Avis
**sur le projet de centrale photovoltaïque au sol sur les
communes d'Ouveillan (Aude) et de Montels (Hérault)**

N°Saisine : 2023-012141

Avis émis le 29/09/2023

Figure 1: Localisation et plan de masse du projet (extrait de l'étude d'impact)

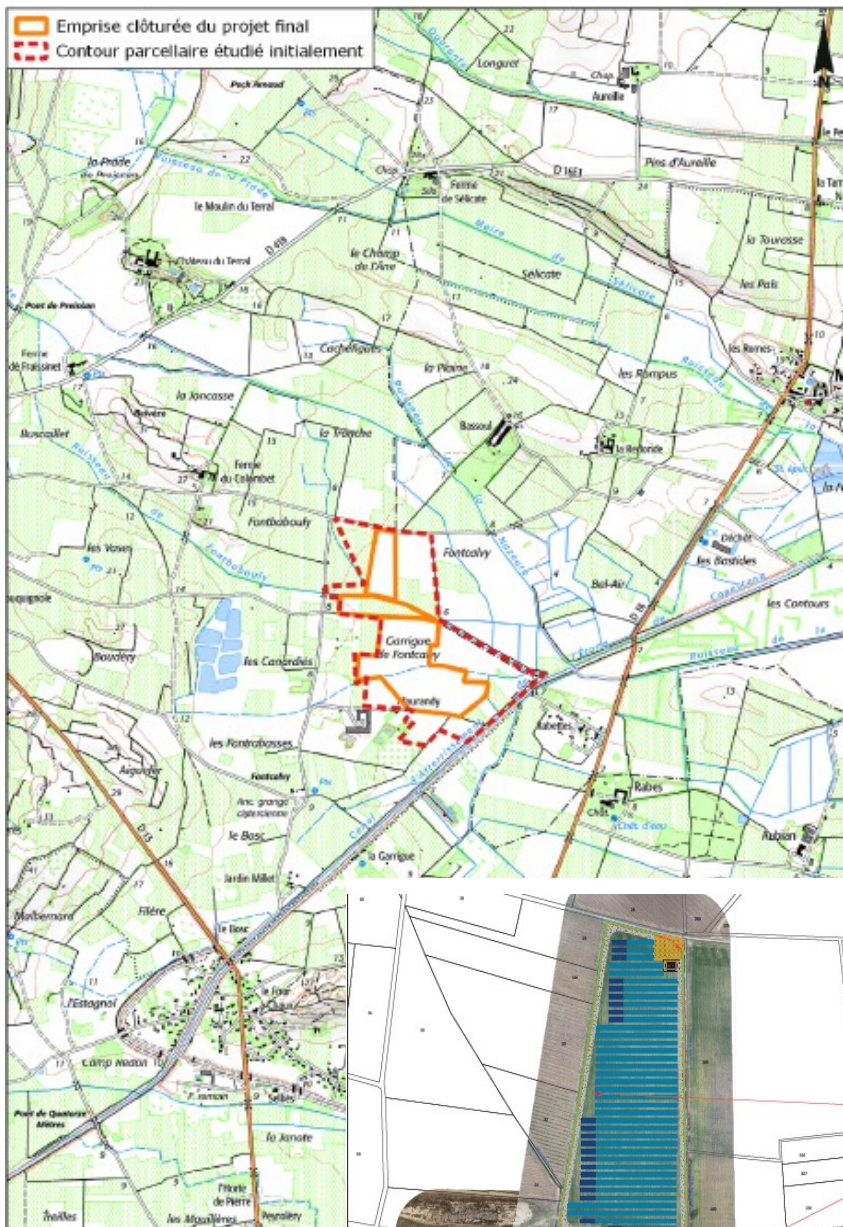
- la réalisation de tranchées d'une profondeur de 0,9 mètres maximum pour enfouir les câbles électriques ;
- 4 032 mètres de clôture grillagée à mailles fines avec des passages pour la petite faune ; dimension pas fournie
